Rincón Litio 33kV Power Supply

**Línea Eléctrica de Media Tensión. Interconexión Proyecto
Rincón Litio-ET La Puna. Provincia de Salta**

Respuestas a observaciones. Informe técnico
81/2023 de la Secretaría de Energía y Minería de
la provincia de Salta.

Marzo, 2024

Figura 8. El vértice N° 8 es el primer vértice que se aproxima a la Línea Extra Alta Tensión 345 kV.

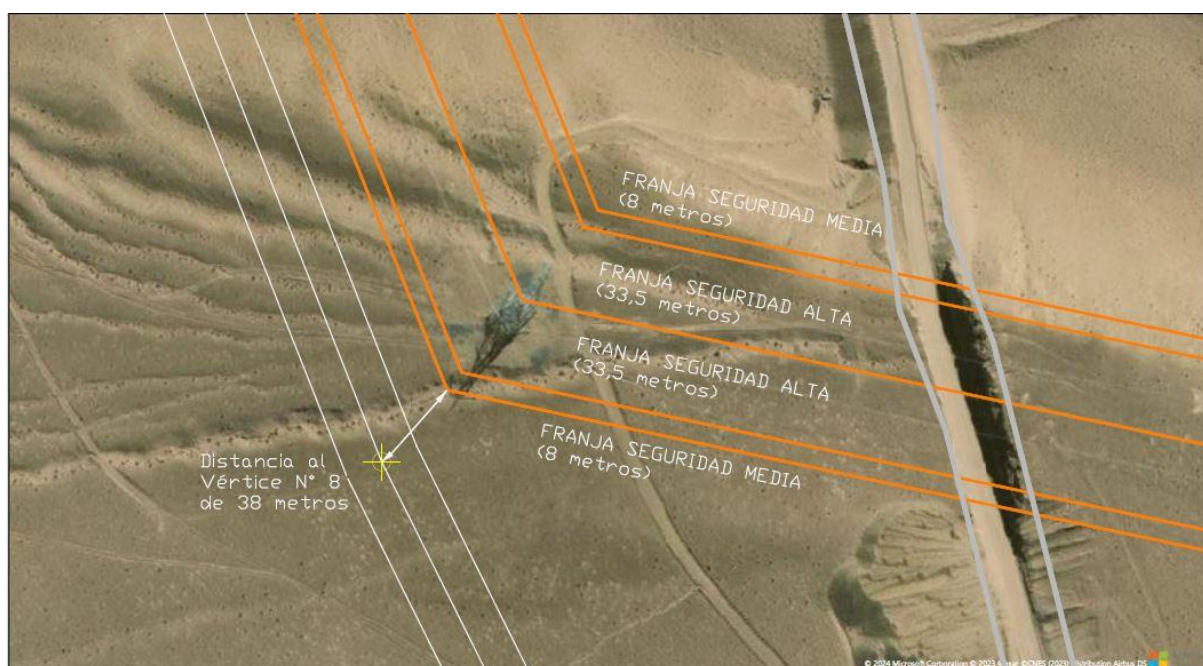
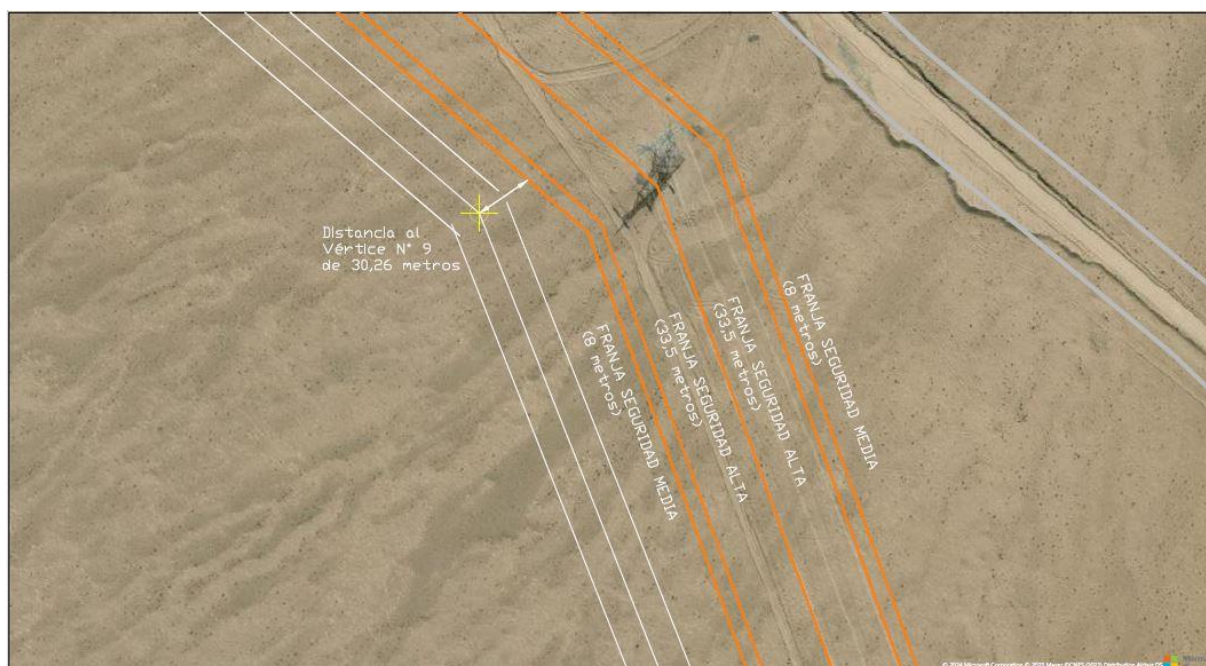
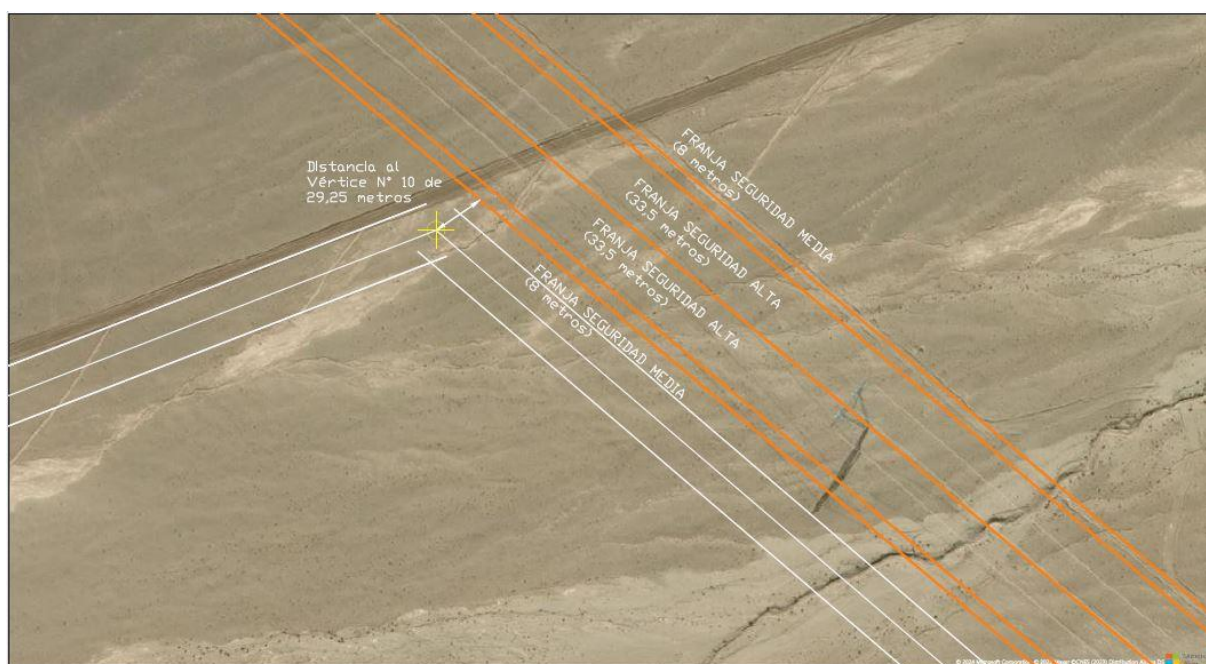
8 La traza se ubica paralela a la Línea de Extra Alta Tensión en 345 kV entre los vértices 7 al 10. Si bien menciona que se respetan las distancias de seguridad, no se especifican las mismas.

Una vez dibujada la mencionada franja, se pudo constatar que el desarrollo de la LMT del proyecto no se superpone, incluyendo su propia franja de seguridad alta y media de 35 metros de ancho. A continuación, se muestran imágenes con distancias medidas en base al relevamiento topográfico de alta precisión, entre los vértices solicitado por la Autoridad:

Figura 10. Es el Vértice que más se aproxima a la Línea de Extra Alta Tensión, a una distancia de 29,25 metros desde el Eje de la LMT hasta la franja de Media Seguridad.

Figura 11: En esta representación se muestran las medidas solicitadas por la Autoridad de Aplicación. Estas medidas fueron tomadas con GPS Geodésico.

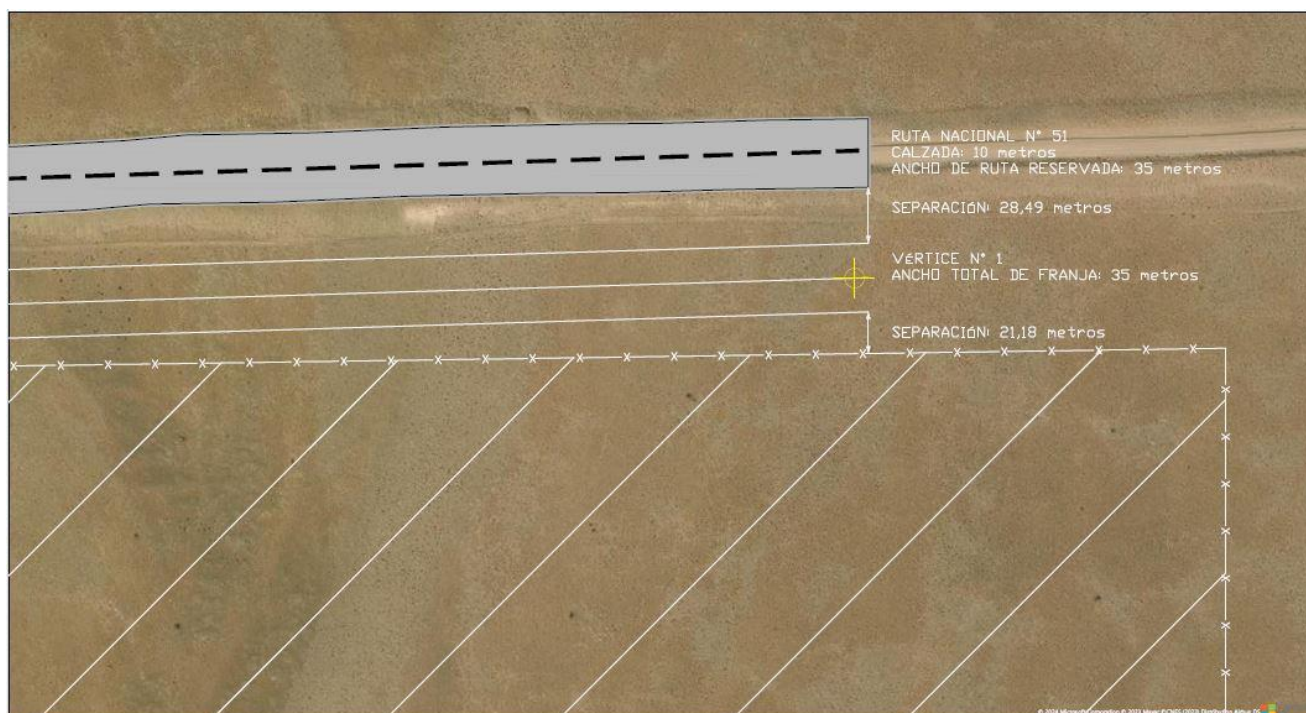
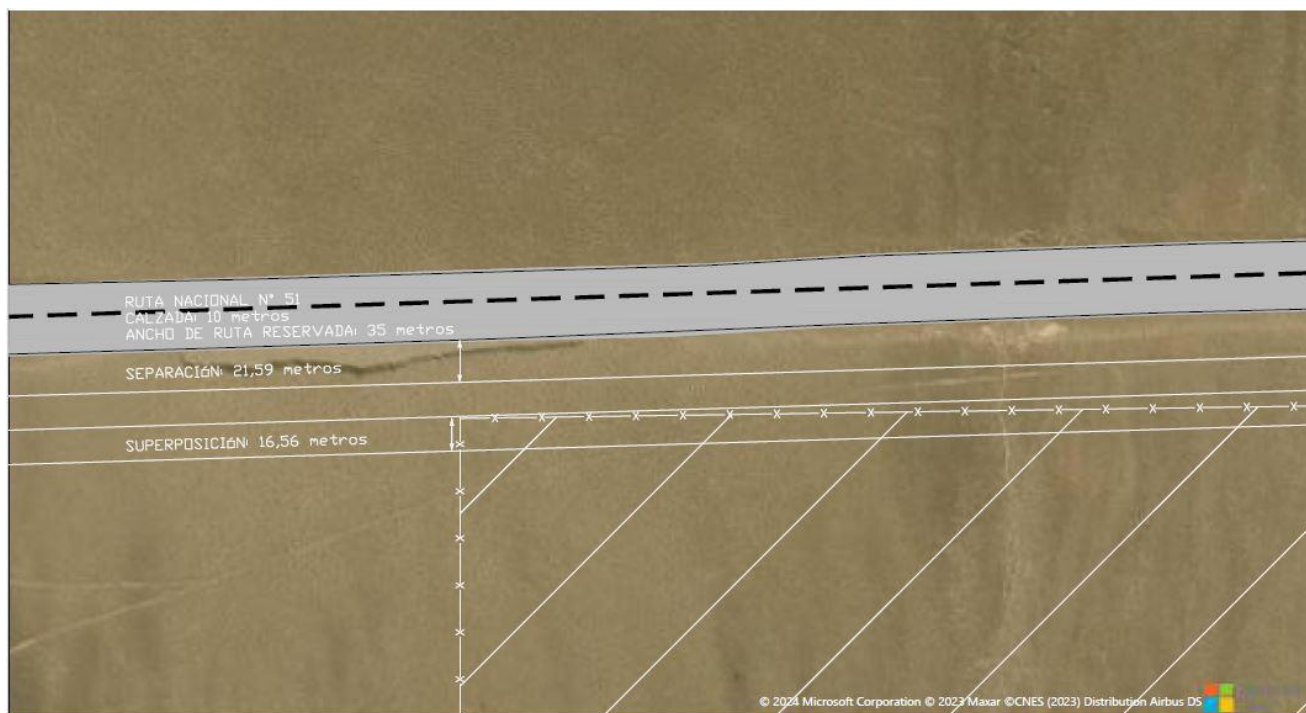
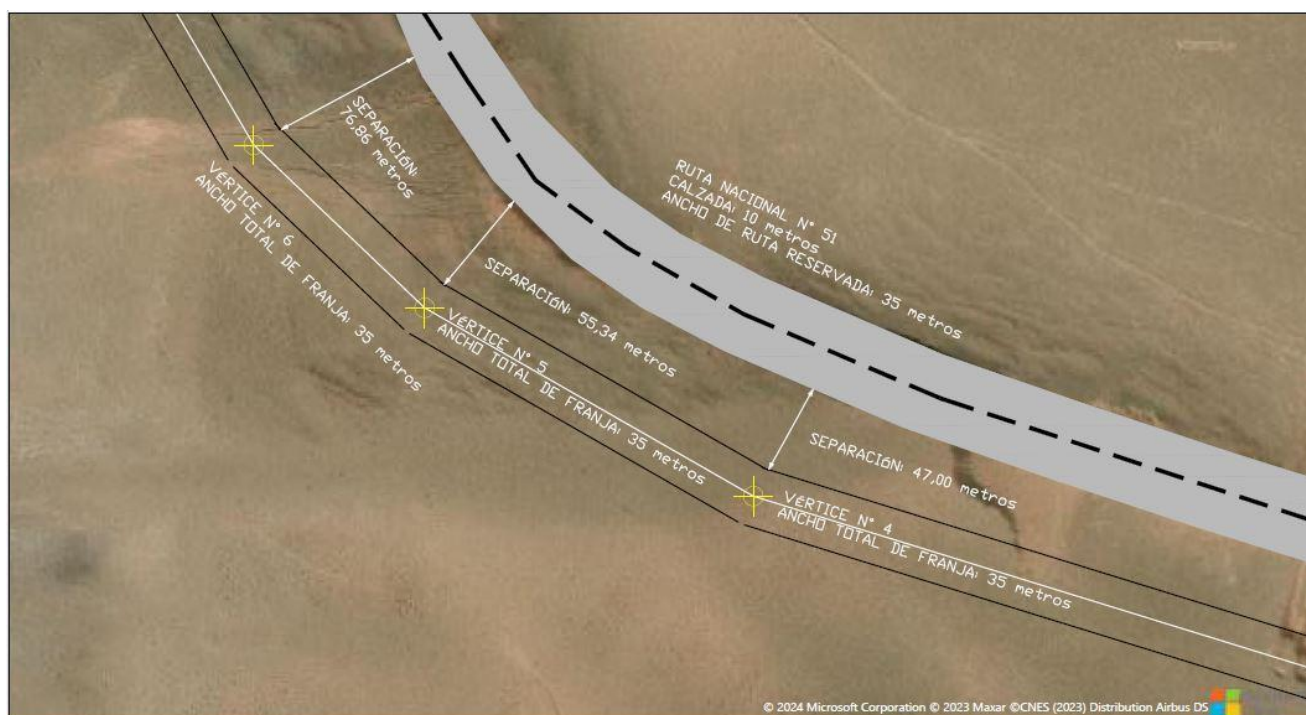
c) Desde la ET La Puna y por aproximadamente 4 km, la línea se extiende entre el alambrado perimetral de los PFV La Puna y Altiplano I y la RN 51, dentro de la matrícula N° 1507. No se indican las distancias hacia ambos lados y el cumplimiento de las franjas de seguridad.

En el tramo mencionado, de 4,26 km de longitud, la Ruta tiene actualmente un ancho promedio de calzada de 10 m, del cual se tomaron puntos para determinar el eje de la Ruta y a partir de este dejar 35 metros de ancho (17,5 m para cada lado). Superficie destinada a las futuras ampliaciones de la calzada de la Ruta Nacional.

Una vez georreferenciado todo lo existente, se comparó con la traza de la LMT y su franja de seguridad (también de 17,5 hacia cada lado del eje), con el fin de constatar si se afecta la superficie reservada a la Dirección de Vialidad Nacional.

El lado Sur de la Franja de Seguridad de la LMT tiene una superposición con el alambrado perimetral del Parque Solar desde la progresiva 1+313,13 hasta la progresiva 2+346,41, es decir de 1033,28 m, sin embargo, dicha superposición no representa una afectación, ya que se trata de una estructura existente de no más de 2,5 m de altura consistente en un tejido de tipo olímpico con postes de H°A°. Independiente de ello se encuentra dentro de los parámetros permitido de altura en la afectación de la servidumbre indicados en la normativa vigente.

Figura 14. Layout actual de la sala de celdas de la ET La Puna

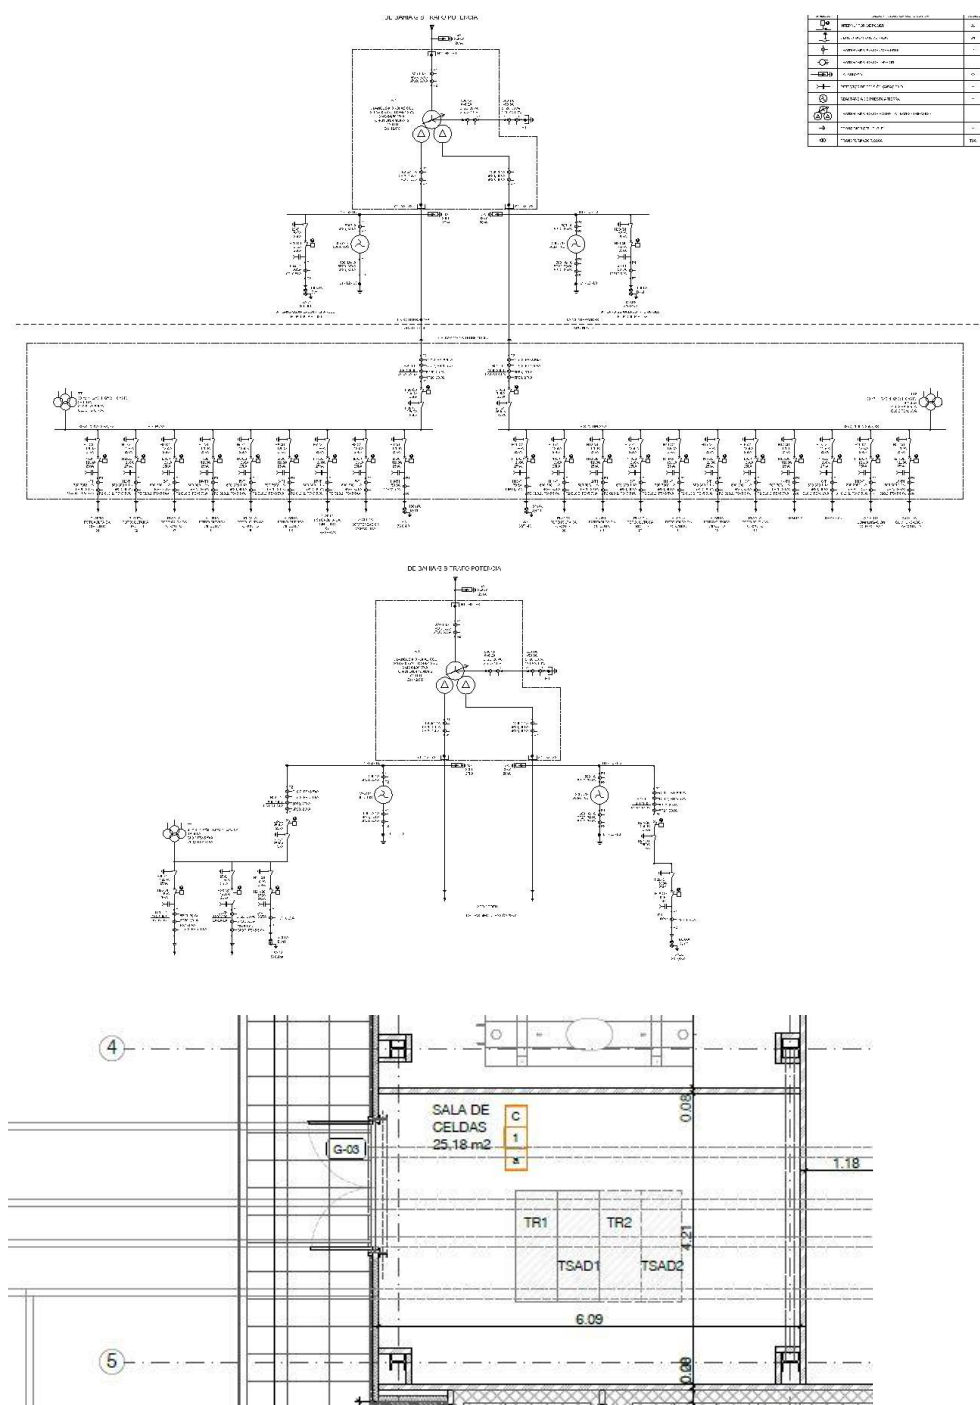
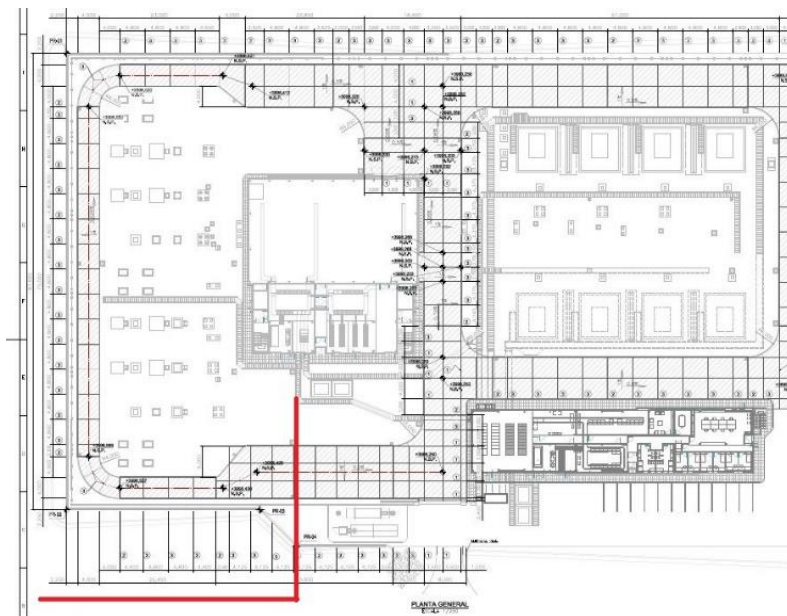
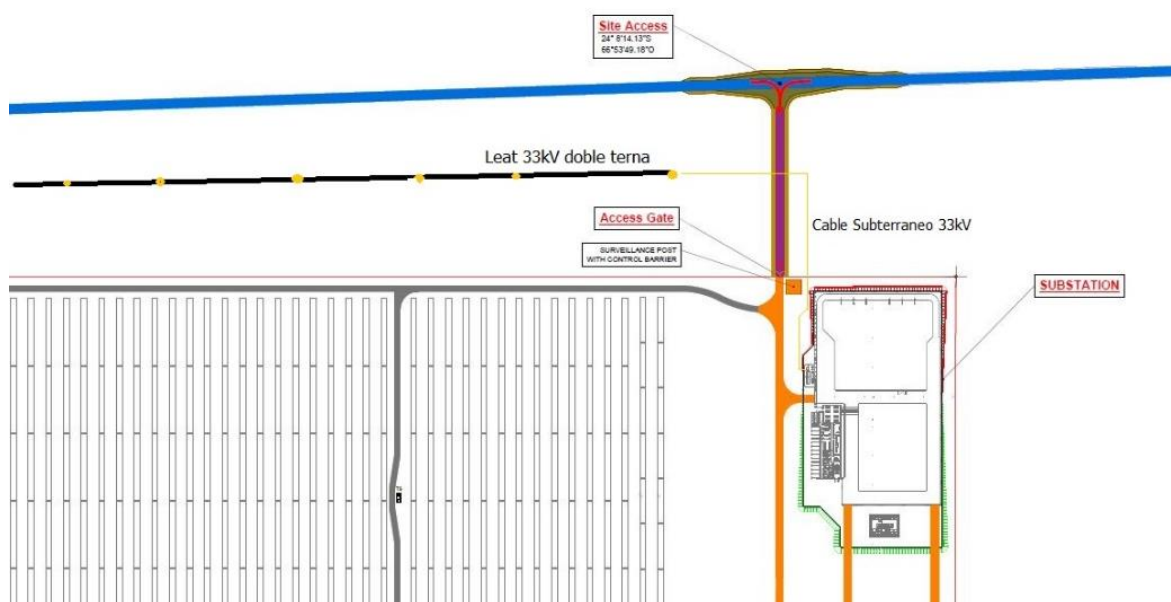
19 No se han incluido las tareas en ET La Puna y SET en el sector del Proyecto Rincón.

Respecto de las tareas en ET La Puna, se presenta la idea conceptual de la modificación a efectuar en las barras de servicios auxiliares de la ET La Puna, para que de ellas se pueda alimentar la línea de 33 KV doble terna.

Conceptualmente, se prevé remplazar las celdas de remonte denominadas TR1 y TR2 de los servicios auxiliares por dos celdas completas marca SIEMENS modelo GIS de 33 kV - Tipo 8DA10 con interruptor, de iguales características que las celdas existentes hoy en día que vinculan los Transformadores de Servicios Auxiliares, a fin de poder convertir las dos barras de servicios auxiliares en sendas barras de alimentación pública de 33 KV. Así mismo, sobre una de las barras de servicios auxiliares se procederá a incluir dos celdas similares a las indicadas para la conexión de senda ternas de cables subterráneos que se conectarán a la línea de 33 kV de Río Tinto.

En lo que respecta a las obras civiles en la ET La Puna, se prevé realizar una canalización subterránea, de iguales características a las actuales, para tender los cables de 33 KV que conectarán las nuevas celdas hasta la primera torre de la nueva línea aérea. En ella se conectarán a los bornes inferiores del seccionador aéreo de vinculación. A continuación, se presenta una vista preliminar de la posible ubicación de la canalización de los cables.
